„Nábřeží řeky Svatky – Realizace protipovodňových opatření města Brna – etapy VII a VIII“

VYSVĚTLENÍ, ZMĚNA NEBO DOPLNĚNÍ ZADÁVACÍ DOKUMENTACE

Vysvětlení zadávací dokumentace č. 1 ze dne 29. 3. 2021

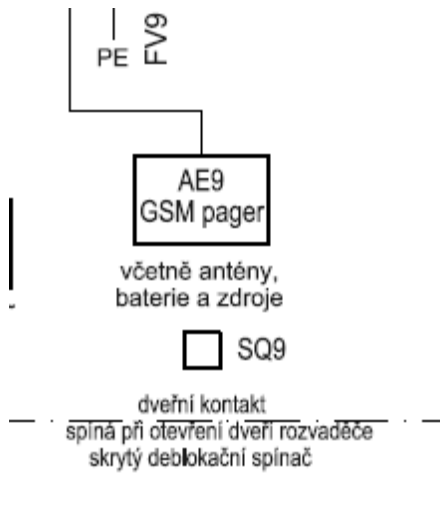
Ve výkresové části je dále zobrazeno:

Může zadavatel potvrdit, že přes GSM zařízení nebude možné dálkově ovládat čerpadla a servopohony na hradidlech, tj. jejich ovládání budou možné pouze ručně na rozvaděči?

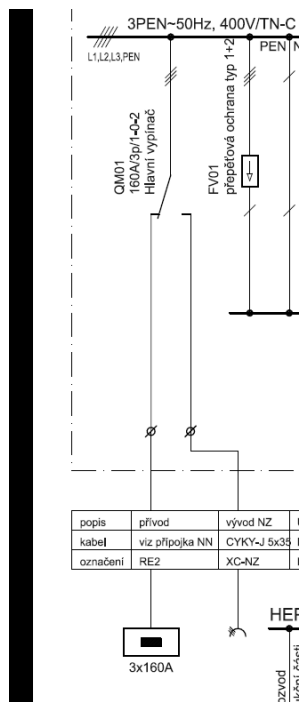
Ve výkrese rozvaděče RM2 v částech D_09_300 není uveden parametr pro použití přívodky pro napojení motorgenerátoru:

Žádáme zadavatele o doplnění této chybějící informace

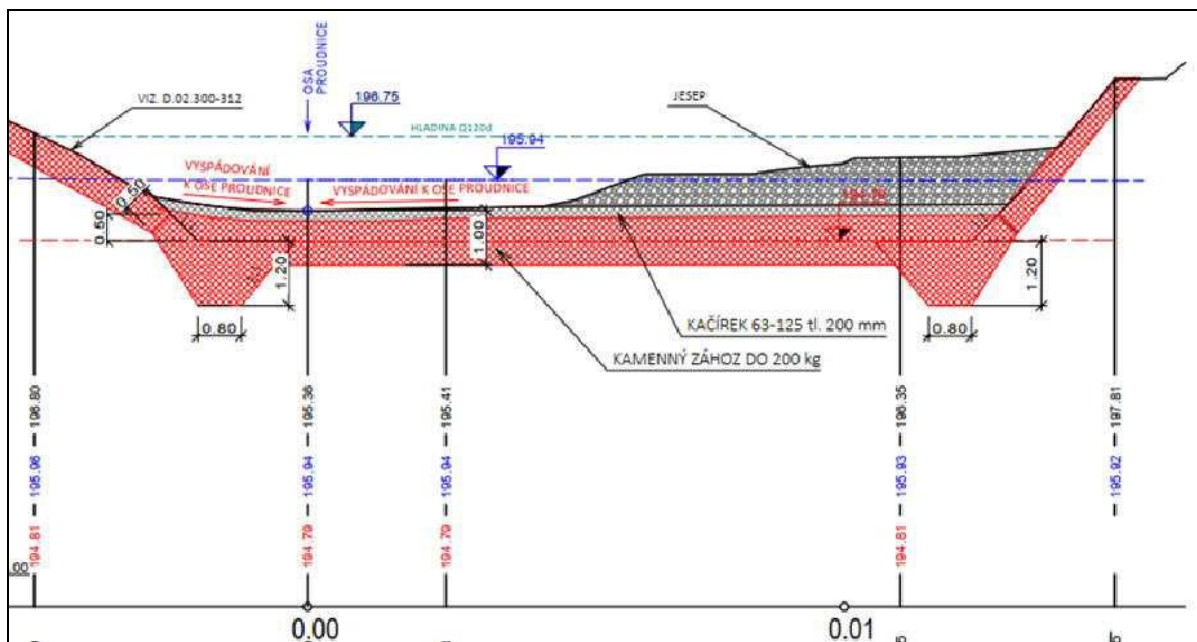
V PD je uveden kačírek 63-125. Ve výkazu výměr je uvedena frakce 0-125. Lze použít kačírek s příměsí prachových částic dle výkazu výměr nebo je nutné dodržet frakci 63-125?
